改善箇所説明図①

改善の内容

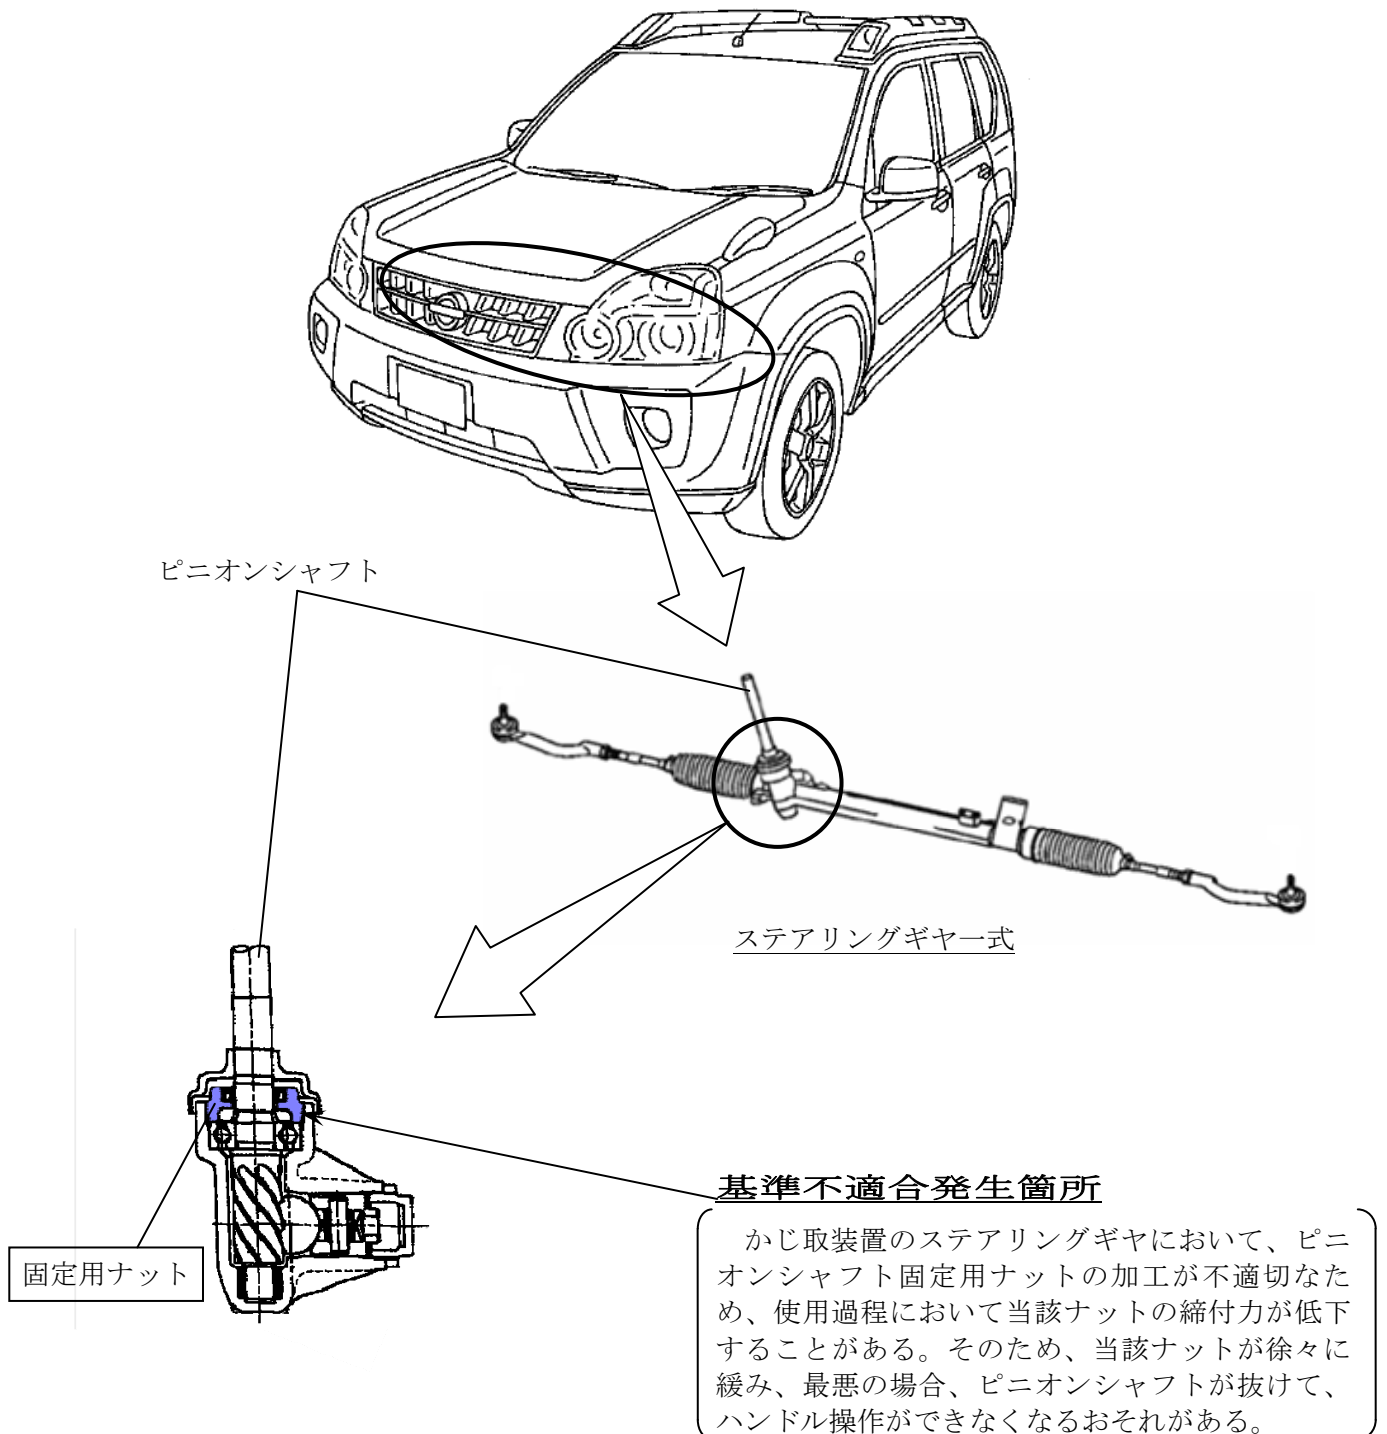
全車両、当該ナットの締付状態を点検し、固定用ナットの緩み防止クランプを追加する。

識別：銀色のシールをモデルナンバープレートの右横に貼り付ける。
